福島第一原子力発電所 特定原子力施設に係る実施計画変更比較表（第Ⅱ章 2.5 汚染水処理設備等）

変 更 前	変 更 後	変 更 理 由																										
<p>2.5 汚染水処理設備等 2.5.1 基本設計</p> <p>(中略)</p> <p>2.5.1.5 主要な機器 2.5.1.5.1 汚染水処理設備、貯留設備（タンク等）及び関連設備（移送配管、移送ポンプ等）</p> <p>(中略)</p> <p>(4) 淡水化装置（逆浸透膜装置、蒸発濃縮装置） 淡水化装置は、滞留水を原子炉注水に再使用するため、滞留水に含まれる塩分を除去することを目的に、逆浸透膜装置、蒸発濃縮装置で構成する。 逆浸透膜装置は、5系列6台で構成し、水を通しイオンや塩類などの不純物は透過しない逆浸透膜の性質を利用して滞留水に含まれる塩分を除去し、処理済水と塩分が濃縮された廃水に分離する。また、蛇腹ハウスやテントハウス内に設置している逆浸透膜装置は、逆浸透膜を通さずに滞留水を濃縮廃水側へ送水する機能も有する。蒸発濃縮装置は3系列8台で構成し、逆浸透膜装置により塩分が濃縮された廃水を蒸気により蒸発濃縮（蒸留）する設備であるが、平成28年1月現在運用を停止している。また、各装置は装置の処理能力を確認するための試料を採取できる設備とする。 なお、<u>逆浸透膜装置のうち4号機タービン建屋2階に設置する逆浸透膜装置（以下、「建屋内RO」という。）</u>及びこれに付帯する機器を建屋内RO循環設備という。 淡水化装置は、複数の装置及び系統により多重性及び多様性を確保する。</p> <p>(中略)</p> <p>2.5.2 基本仕様 2.5.2.1 主要仕様 2.5.2.1.1 汚染水処理設備、貯留設備（タンク等）及び関連設備（移送配管、移送ポンプ等）</p> <p>(中略)</p> <p>(23) <u>濃縮処理水移送ポンプ（完成品）</u></p> <table border="1" data-bbox="178 1365 682 1470"> <tr><td>台数</td><td>2</td></tr> <tr><td>容量</td><td>50m³/h（1台あたり）</td></tr> <tr><td>揚程</td><td>75m</td></tr> </table> <p>(中略)</p> <p>(35) RO処理水貯槽 ※¹</p> <table border="1" data-bbox="178 1596 682 1774"> <tr><td>合計容量（公称）</td><td>14,000m³</td></tr> <tr><td>基数</td><td>14基</td></tr> <tr><td>容量（単基）</td><td>1,000 m³ 以上／基

図-1 RO処理水一時貯槽の仮置き場所

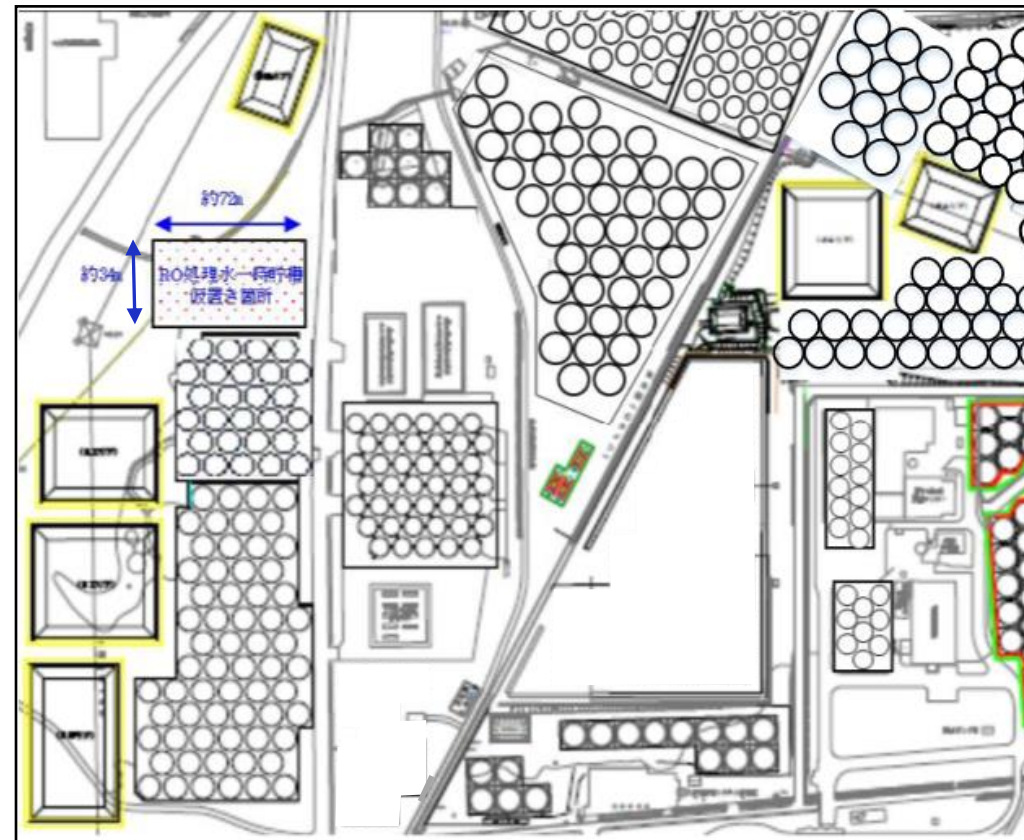
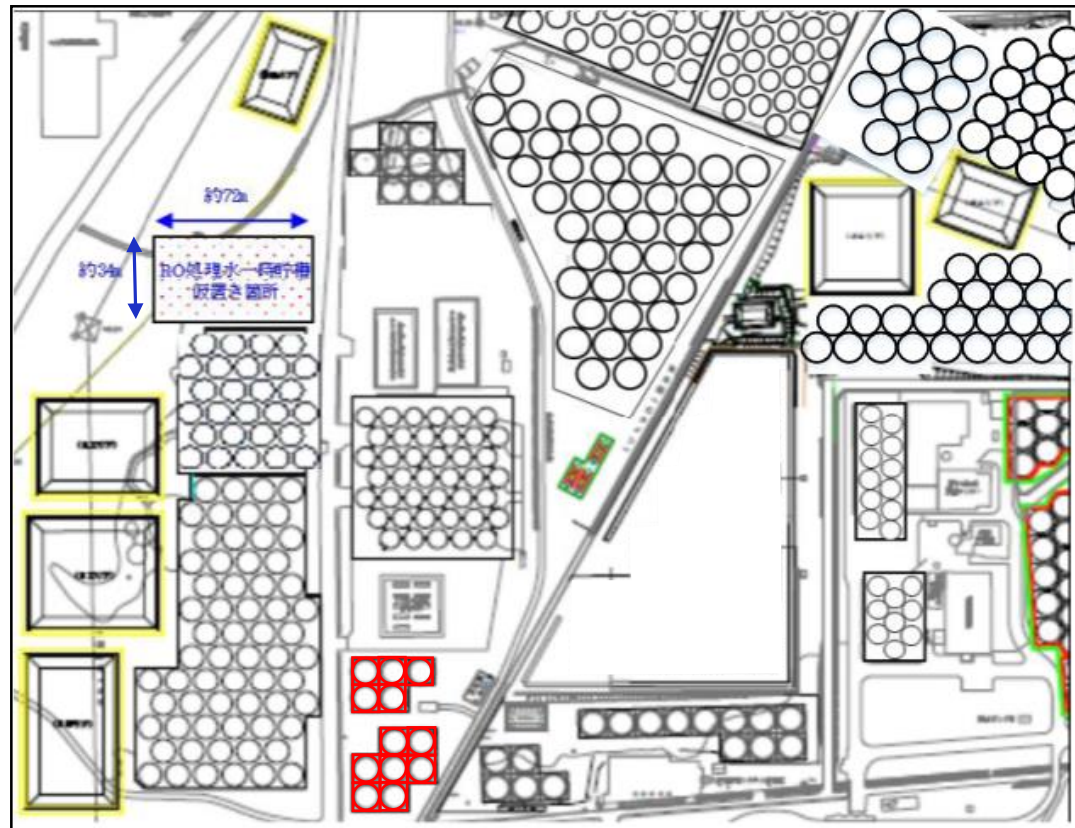
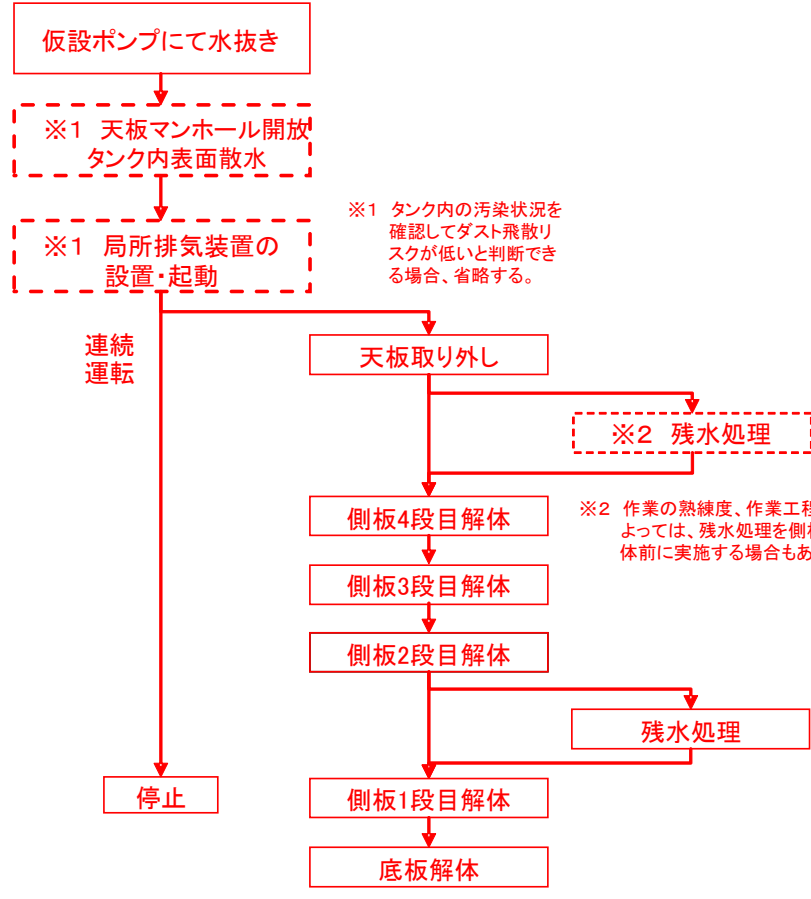
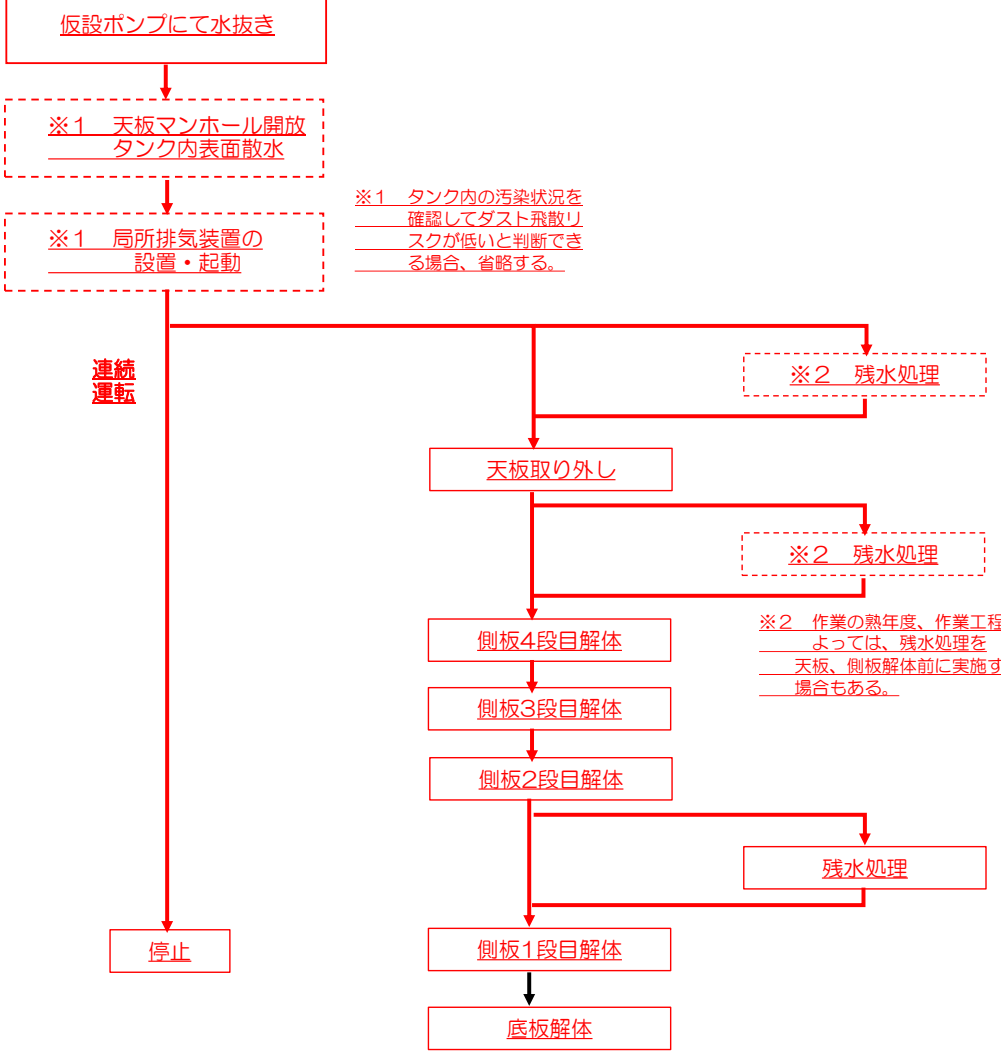
H9, H9西エリアタンク（フランジタンク）撤去に伴う記載の変更

図-3 概要図

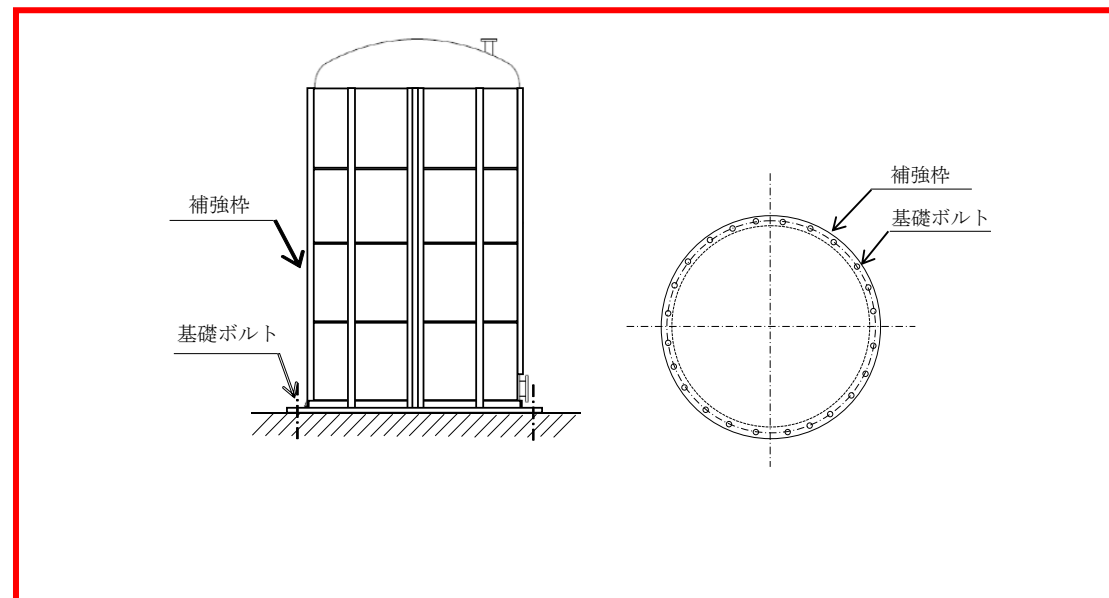
本評価は、「ポリエチレン製堅型耐食円筒型貯槽規格」[ポリエチレンタンク協議会技術委員会]に基づいて評価を実施する。

図-4 概要図

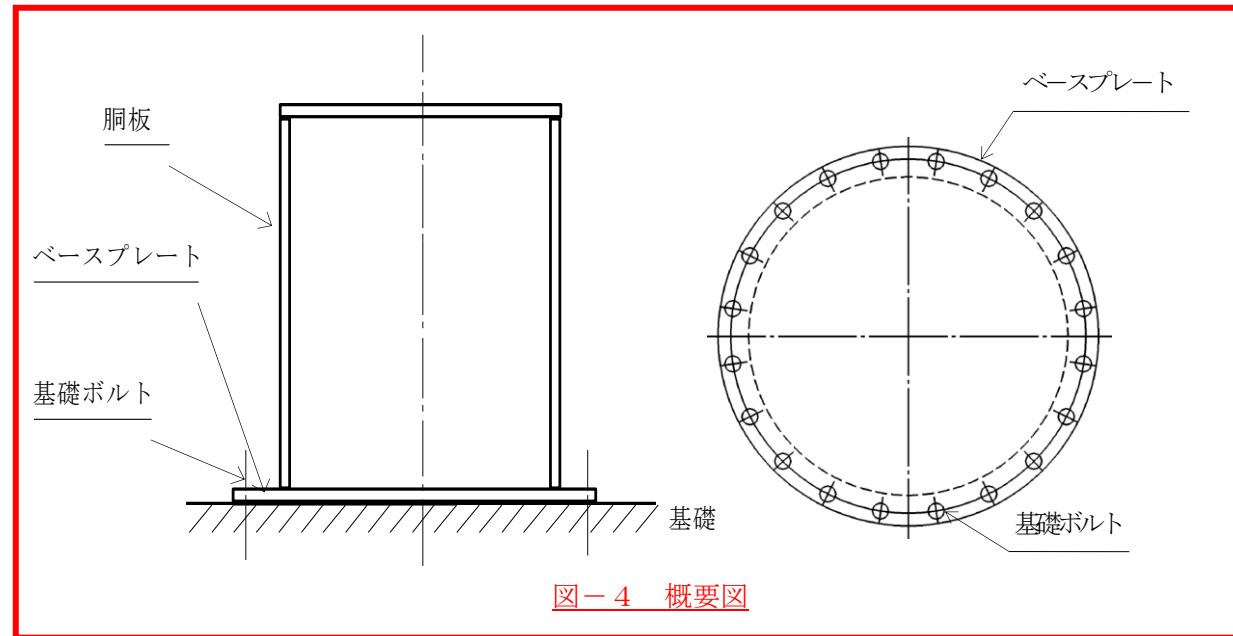
本評価は、「付録2 平底たて置円筒形容器（耐震設計上の重要度分類B，Cクラス）の耐震性についての計算書作成の基本方針」に基づいて評価を実施した。評価の結果、増設 RO 濃縮水受タンクの胴板及び基礎ボルトの強度が確保されることを確認した（表-5）。

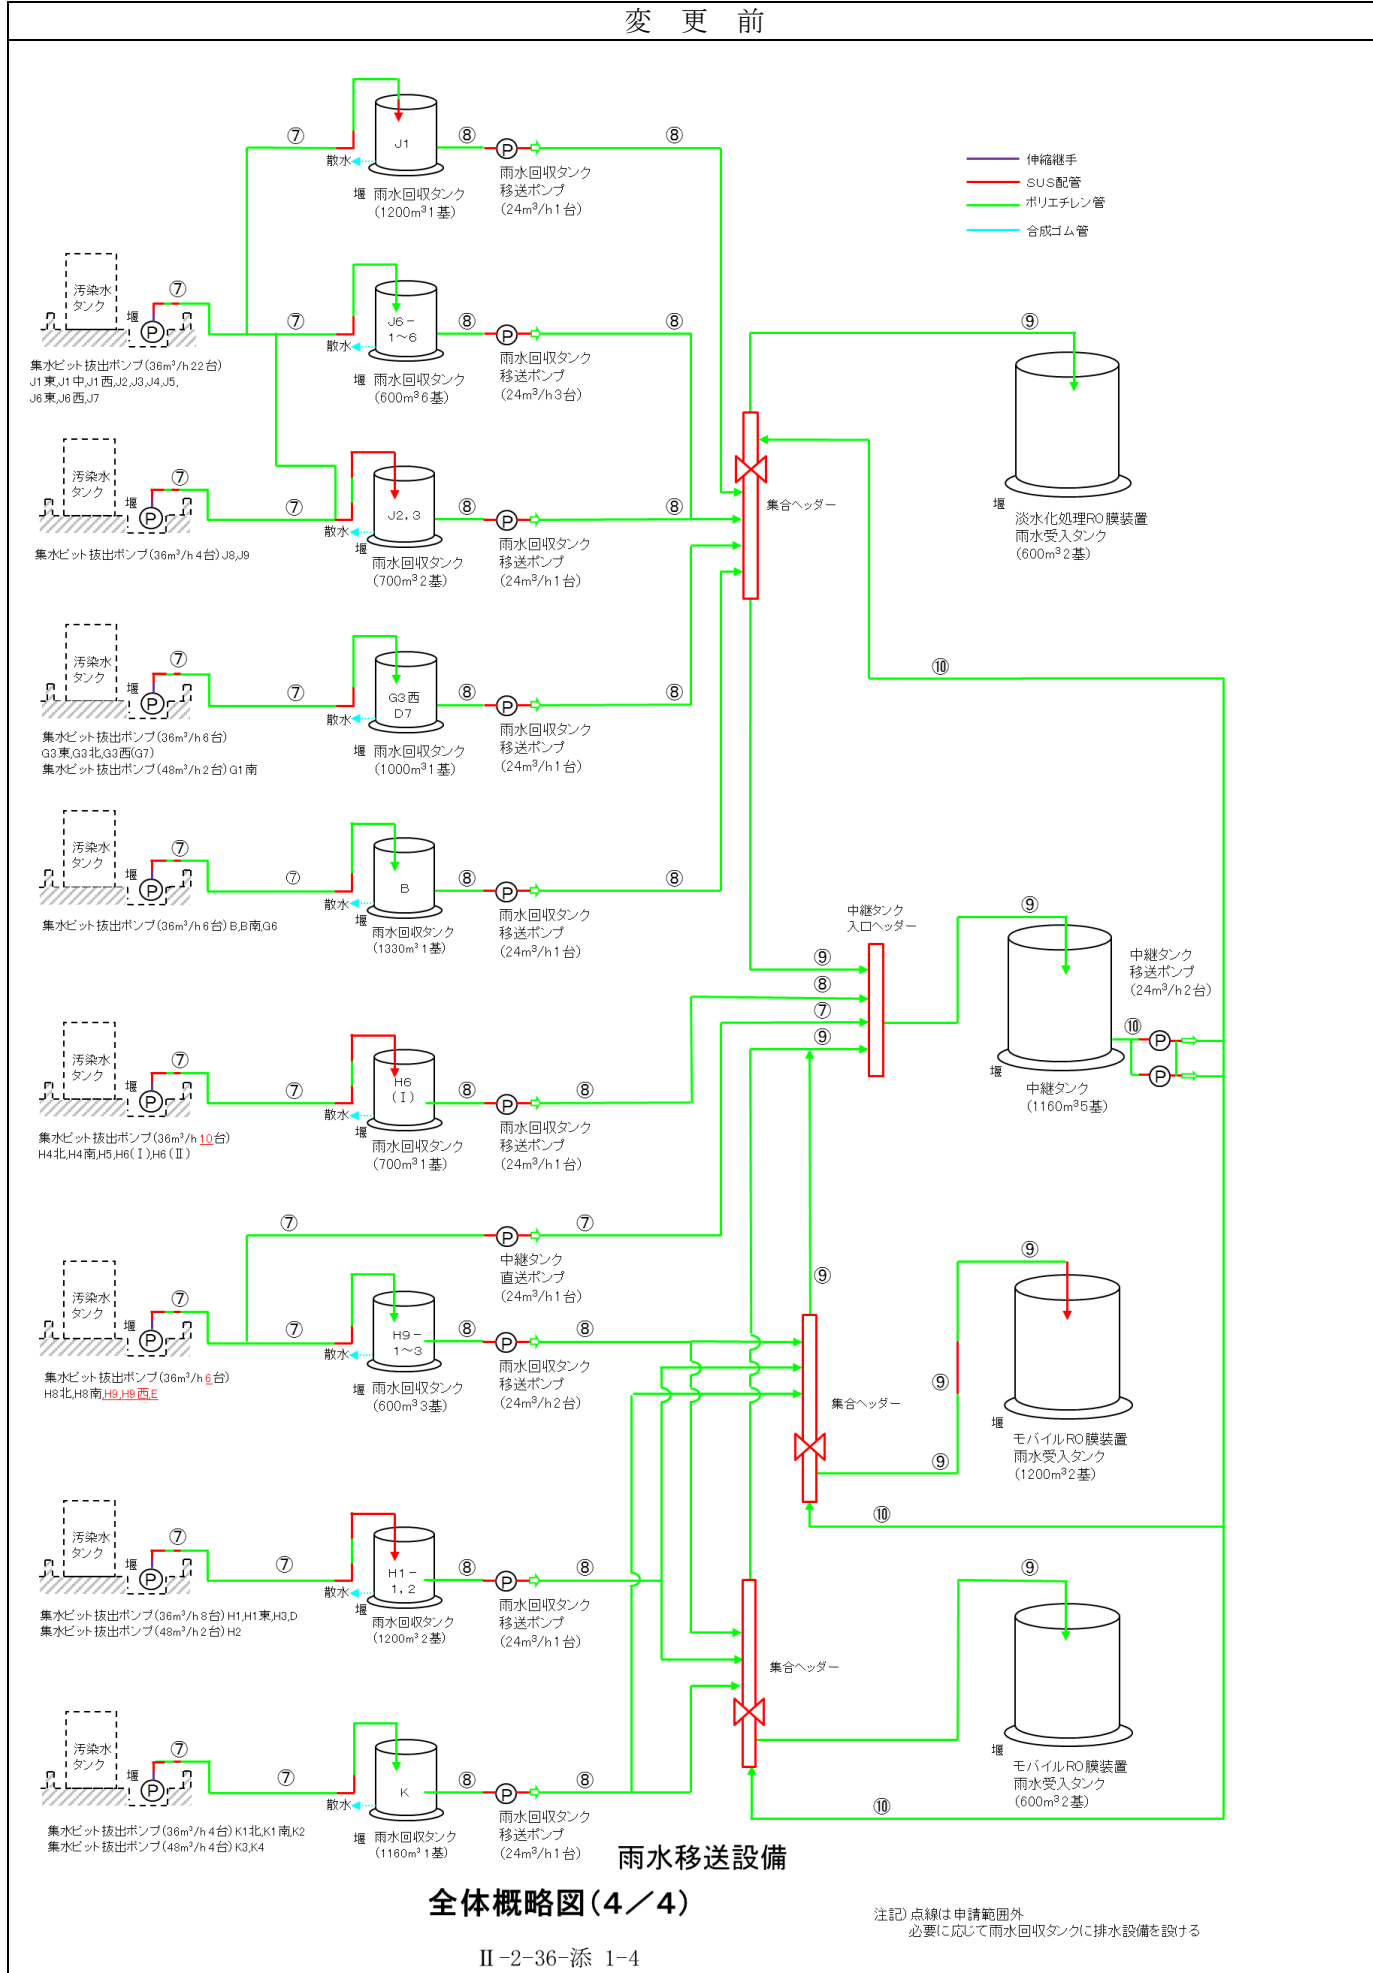
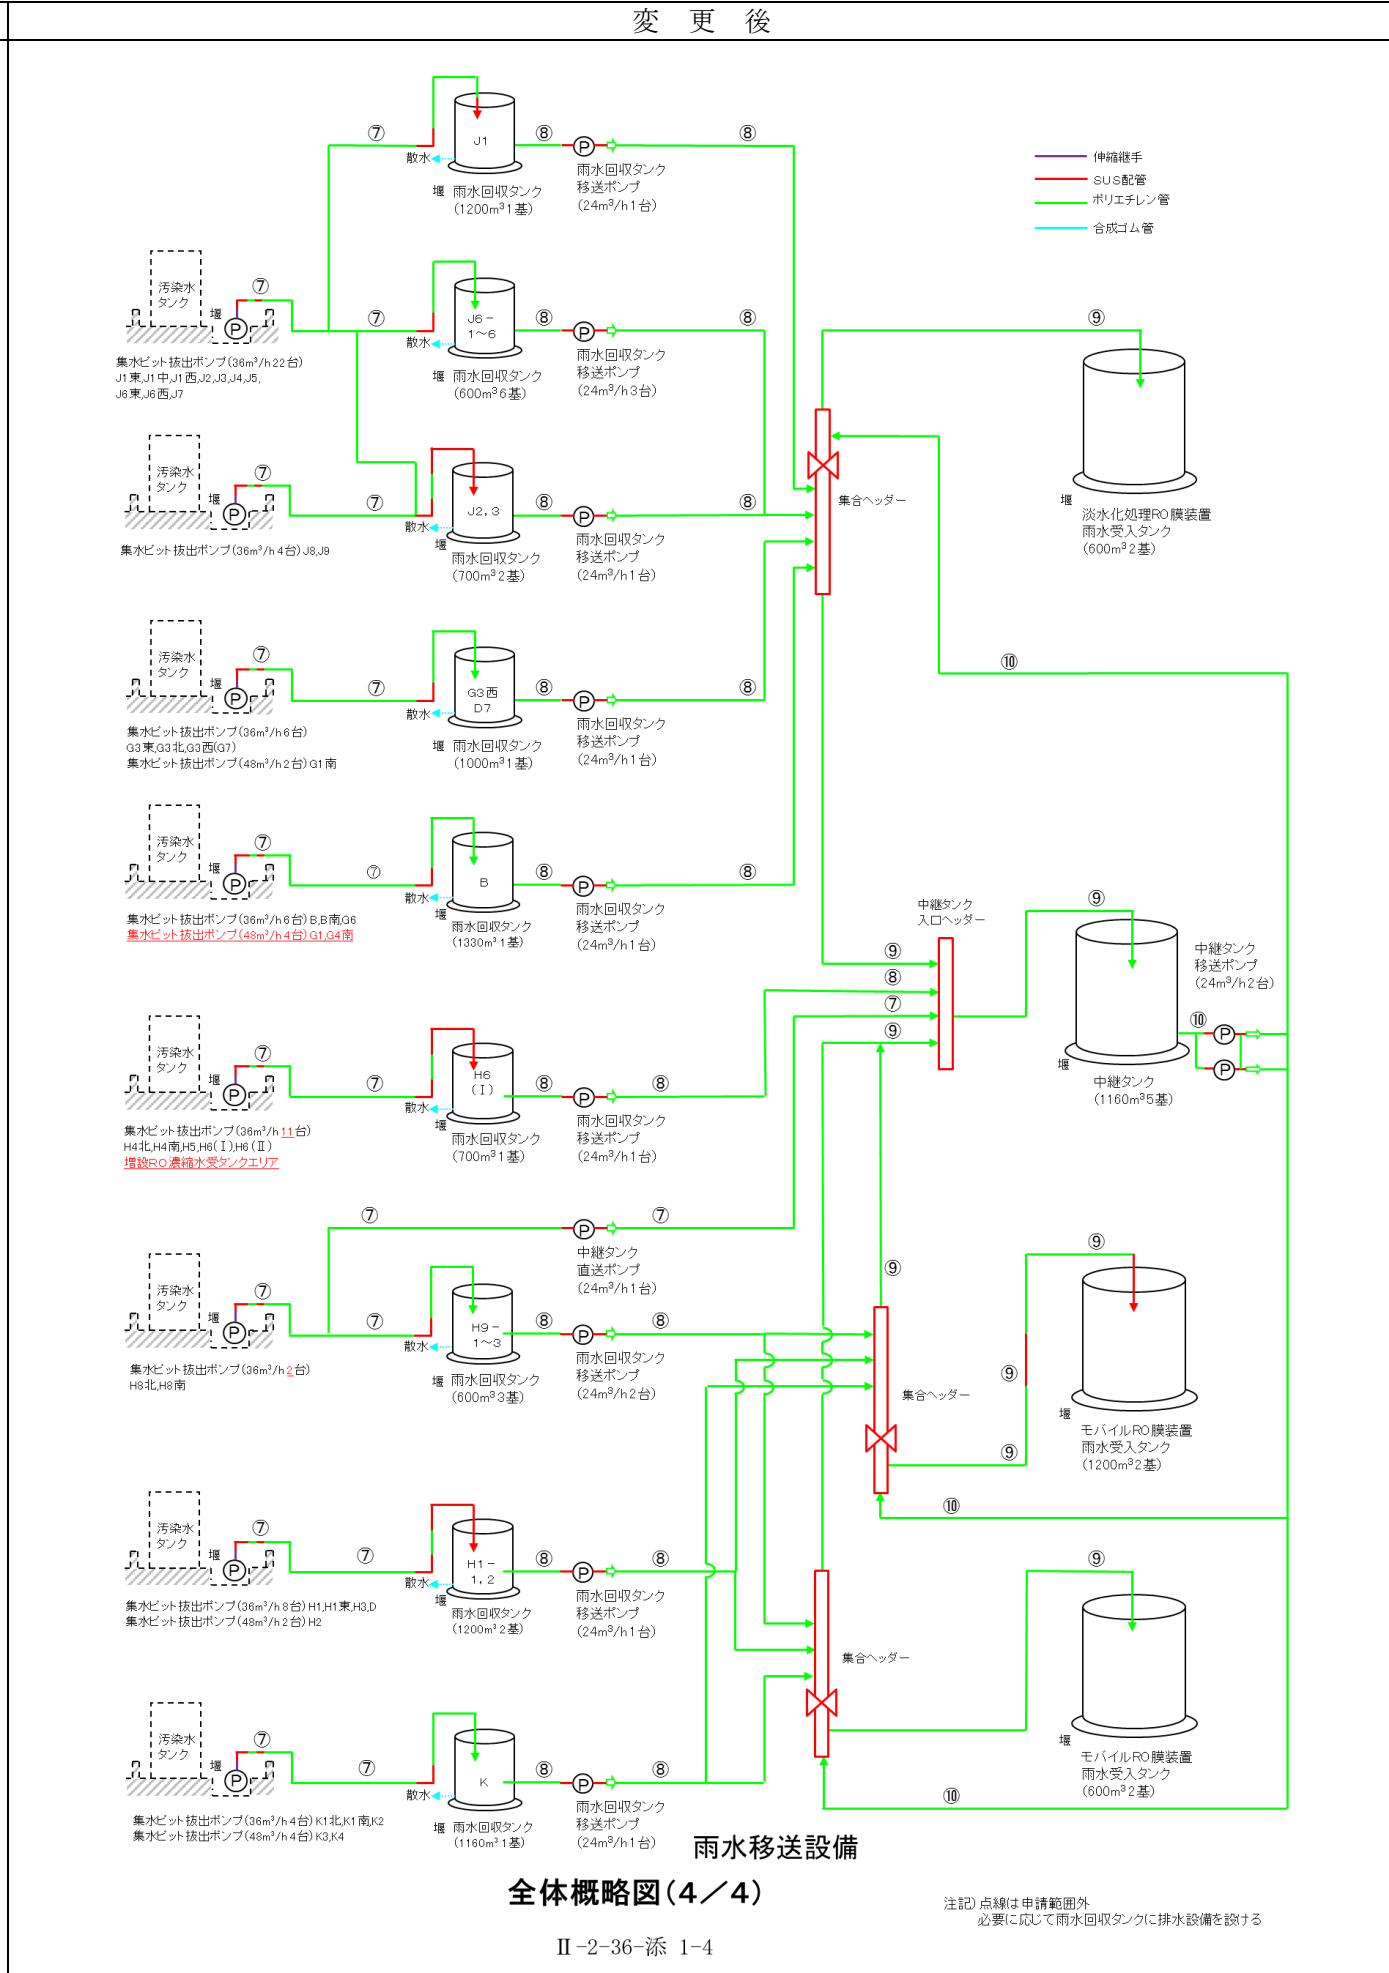
増設 RO 濃縮水受タンク設置, H9, H9 西エリアタンク撤去, G1, G4 南エリアへの設備新設, Eエリア設備撤去に伴う記載の変更
